Tychy, dnia 12 sierpnia 2019 r.

Dotyczy postępowania przetargowego na: „*Dostawa i montaż wraz z usługami dodatkowymi linii technologicznej modułu przygotowania odpadów biodegradowalnych (Zadanie nr 1b).*”

OPIS HALI PRZETWARZANIA ODPADÓW BIODEGRADOWALNYCH  
 ZAŁĄCZNIK NR 5

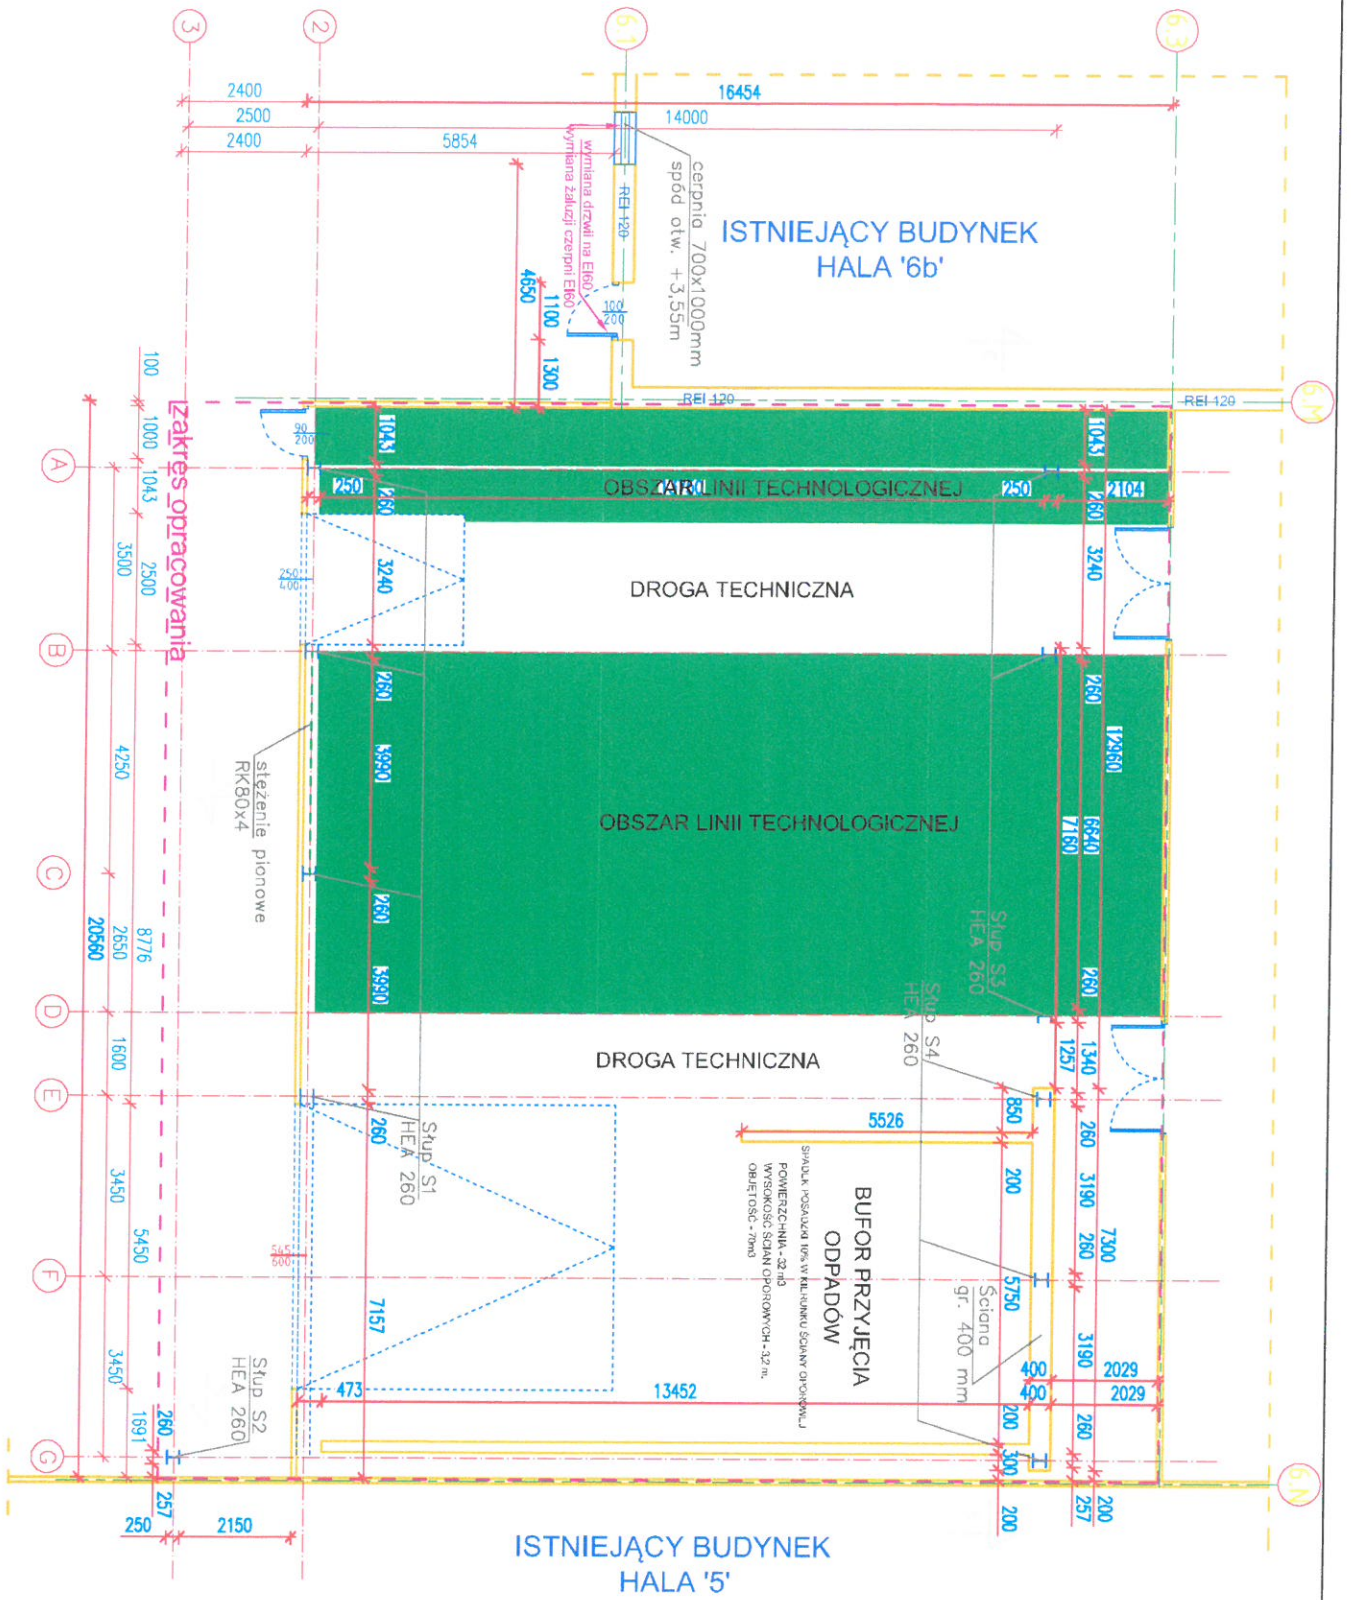
1. Z jakim sterownikiem będzie się komunikował?
2. Z jakiego protokołu komunikacyjnego można korzystać?
3. Czy udostępniony będzie klucz oprogramowania dla zakładu w celu wprowadzenia nowych rejestrów w oprogramowaniu?
4. Gdzie mogą zostać umieszczone szafy sterownicze?

5. Czy przyłączenie szaf sterowniczych jest po stronie Wykonawcy? Jeżeli jest to proszę o podanie miejsca z którego ma być poprowadzony kabel zasilający sterownię?

Ad 4. Dopuszczalne miejsca montażu instalacji technologicznej (w tym szaf sterowniczych) został oznaczony na rysunku hali będącym załącznikiem nr 5 do OPZ.

Ad 5. Przyłącze kablowe zostanie wykonane w hali będącej poza zakresem niniejszego zamówienia, w zielonej strefie oznaczonej na załączniku nr 5 do OPZ (opis hali przetwarzania odpadów biodegradowalnych) po lewej stronie (węższa strefa obszaru linii technologicznej).

W załączeniu Zamawiający przekazuje aktualny „Opis hali przetwarzania odpadów biodegradowalnych” – załącznik nr 5 do Szczegółowego Opisu Przedmiotu Zamówienia
